## Inrichtingsplan EDUGO Oostakker

Gecoördineerd advies bij beslissing College van  
Burgemeester en Schepenen

9 juli 2024

**Entiteit** Dienst Stedenbouw en Ruimtelijke planning  
**Departement Stedelijke Ontwikkeling**

### Landschappelijk integreren van sportvelden

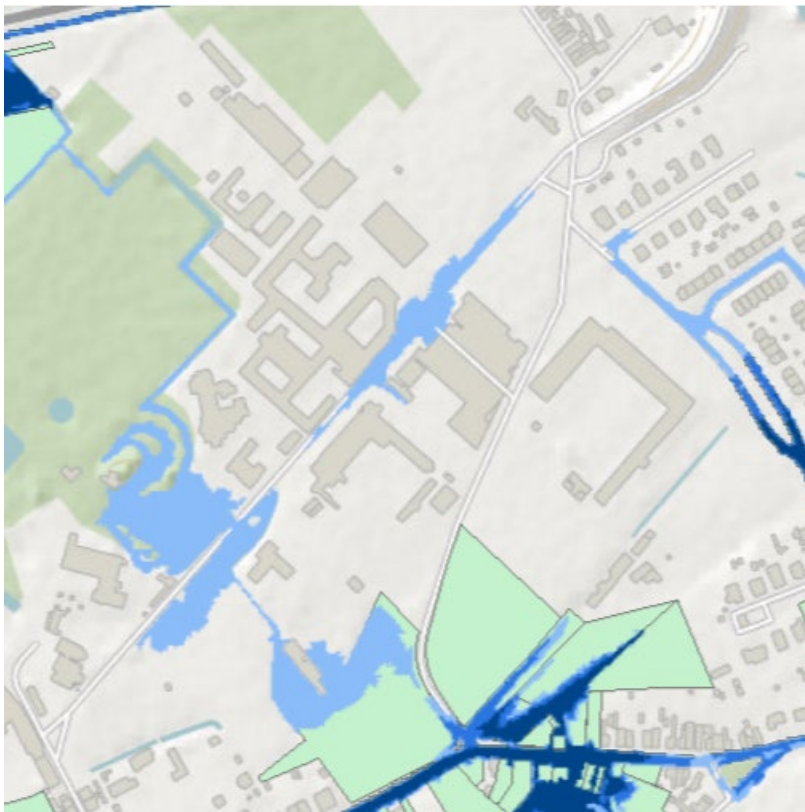
- > Het is aangewezen om de nieuwe sportvelden landschappelijk te integreren en bomenrijen en of groenbuffers te voorzien. Het concept van het vervangen van de lijnafsluitingen gecombineerd met groenaanplantingen zijn hierbij minstens het uitgangspunt (pagina 21).
